JOKKIS TALVIKAUDEN RENGASSÄÄNTÖ 2026

Jokkiksen talvikauden rengassääntö on aiheuttanut keskustelua ja alla olevalla säännön tarkennuksella lajiryhmä haluaa selvittää jokkikseen liittyviä kohtia talvikauden renkaiden ja käytettävien nastojen osalta.

10.12.2. Talvikauden rengassääntö

10.12.2.2. Nastojen mitat ja mallit

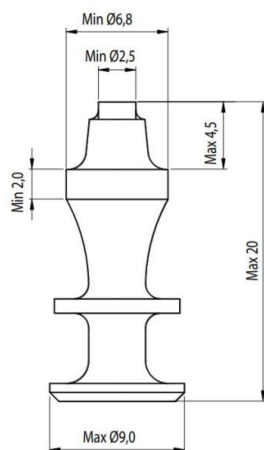
Käytettävän nastan tulee olla yhtenäinen, sylinterimäinen sekä kovametalliosan tasapäinen.

Nastan poikkileikkauksen tulee olla pyöreä, eikä se saa olla putkimainen mistään kohtaa.

Nastan rungon tulee olla homogeeninen ja missään tilanteessa siihen ei saa muodostua putkimaisuutta tai reikiä. Nastan laipan halkaisija saa olla enintään 9 mm. Nastan kärjen halkaisijan tulee olla vähintään 2,5 mm. Sen tulee olla sylinterimäinen, homogeeninen ja tasapäinen.

Nastan pituus saa olla enintään 20mm ja enimmäispaino 4g.
